Stellungnahme zum Projekt **Neue Tegetthoffbrücke**

Graz, 15.10.2019

Quelle: Wolfgang Taschappeller ZT GmbH

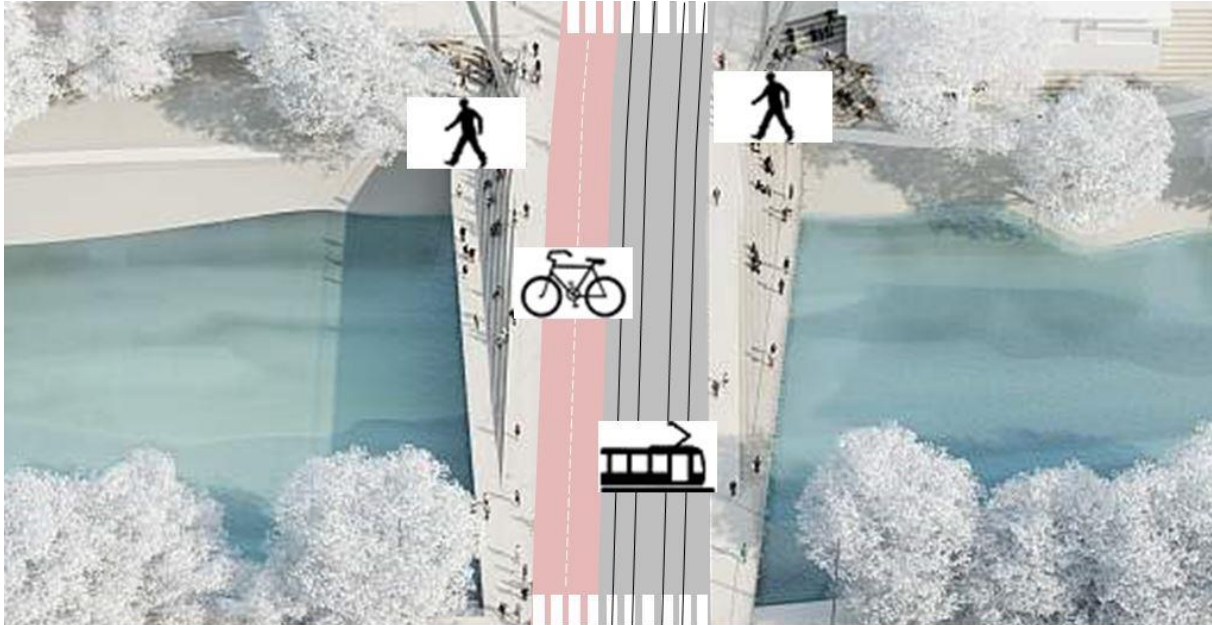
- + **Erhöhung der Beförderungskapazität:** Die Innenstadt-Entflechtung an sich ist positiv, ermöglicht sie in Summe doch mehr Straßenbahn-Verkehr.
- ~ **Mehr Platz für Fußgänger*innen:** Die geplante Brücke würde Fußgänger*innen mehr Platz bieten. Die Aufenthaltsqualität lässt sich schwer abschätzen, Betonstufen in der Sonne und unter dem Niveau der Fahrbahn dürften jedoch für längere Aufenthalte wenig attraktiv sein – auch wenn die Nähe zum Fluss positiv wirkt.

- **Keine baulich getrennten Trassen:** Die Straßenbahnen würden im Mischverkehr geführt. Angesichts des zu erwartenden Kfz-Verkehrsaufkommens ist davon auszugehen, dass sie somit häufig im Stau stehen würde – insbesondere, wenn auch das Links-Abbiegen weiterhin erlaubt wäre.

- **Keine sicheren Kreuzungen:** Die Kreuzungssituationen blieben ähnlich wie jetzt. Eine Priorisierung der Straßenbahn im Mischverkehr wäre schwierig. Eine höhere Priorisierung des Fuß- und Radverkehrs wäre ebenfalls kaum umsetzbar.

- **Keine Radschnellwege:** Parallel zur neuen Straßenbahn-Achse könnte Raum für Radfahrer*innen geschaffen werden. Ein Radstreifen pro Richtung ohne bauliche Trennung entspricht nicht diesen Kriterien.

***Fazit:** Es ist positiv, dass durch den Neubau der Brücke die Innenstadt-Entflechtung ermöglicht wird. Die geplante Ausführung steht jedoch in mehreren Punkten nicht im Einklang mit den Forderungen von MoVe iT.*

1. **Eigene Trasse für die Straßenbahn:** Für die Entlastungsstrecke wäre im Sinne der Forderungen eine durchgehende eigene Trassen für die Straßenbahn vorzusehen. In einzelnen Abschnitten könnte diese von Pkws befahren werden, allerdings nur für Zu- und Abfahrten. Auf der Brücke selbst wäre dementsprechend – abgesehen von der Straßenbahn – im Regelbetrieb kein Kfz-Verkehr notwendig.

2. **Errichtung eines Radschnellweges:** Parallel zur geplanten Straßenbahntrasse wäre im Sinne der Forderungen vom Joanneumring über die Neutorgasse bis in die Belgiergasse ein Radschnellweg zu errichten. Dieser würde gleich mehrere bestehende Lücken im Netz schließen und u.a. die Schmiedgasse vom Radverkehr entlasten.

3. **Verkehrsberuhigung und Ausweitung der Fußgänger*innen-Zone:** Entlang der geplanten Entlastungsstrecke wäre der Kfz-Verkehr in logischer Konsequenz zu den Punkten 1 und 2 auf Zu- und Abfahrten zu beschränken. Der Durchzugsverkehr wäre dann ausschließlich über den Kai zu führen. In diesem Kontext wäre eine Ausweitung der Unterführung für Kfz am Andreas-Hofer-Platz denkbar, um mehr Platz für den Fuß- und Radverkehr zu schaffen. Hier wäre eine deutliche Erweiterung der Fußgänger*innen-Zone möglich, inkl. der Überdachung der aktuellen Rampe hinter der Druckerei Khil.

4. **Verbesserung der Kreuzungssituationen:** Durch die Umsetzung der Empfehlungen 1-3 würden sich die Kreuzungssituation entlang der Brücke deutlich entspannen. Östlich würde die Kreuzung komplett wegfallen, westlich könnte die Ampelschaltung so gestaltet werden, dass Fuß-, Rad- und öffentlicher Verkehr keine langen Wartephasen haben. Das würde letztlich allen Verkehrsteilnehmer*innen ein rascheres Vorankommen ermöglichen.
